**RESOLUCIÓN**  
**ORGANISMO SUPERVISOR DE LA INVERSIÓN EN ENERGÍA Y MINERÍA**  
**OSINERGMIN N° 277-2017-OS/DSE/STE**

**Procedimiento: Calificación como Fuerza Mayor.**

**Asunto: Recurso de Reconsideración.**

**EXP. N°: FM-2017-1632**

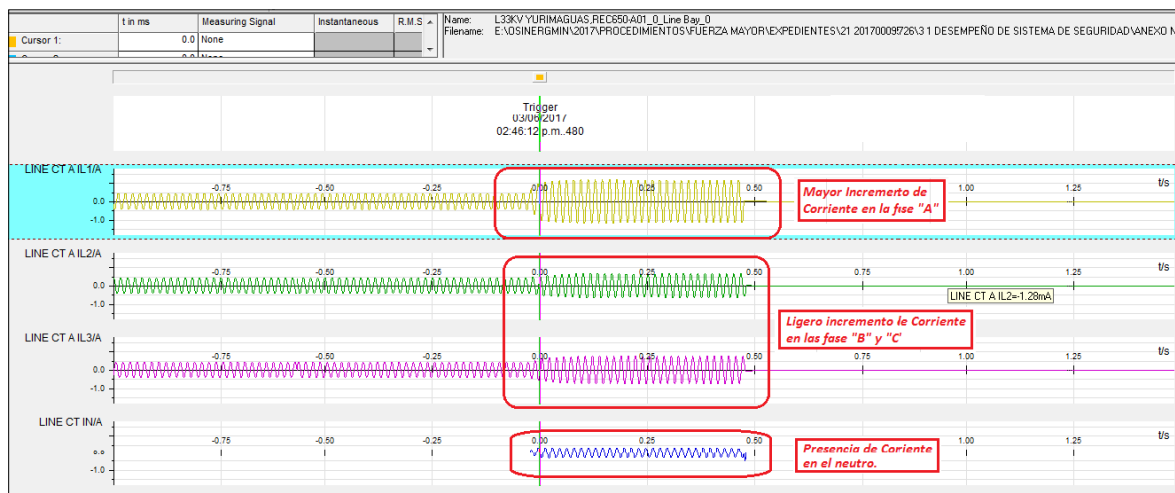
La empresa no ha presentado el esquema eléctrico unifilar (o de operación) con indicación de la actuación del sistema de protección y la ubicación del desperfecto.

Por otro lado, se observa que los datos alcanzados sobre el cumplimiento de distancias de seguridad no fueron demostrados por la empresa; cabe precisar que esta información debe ser el resultado de la medición realizada in situ.
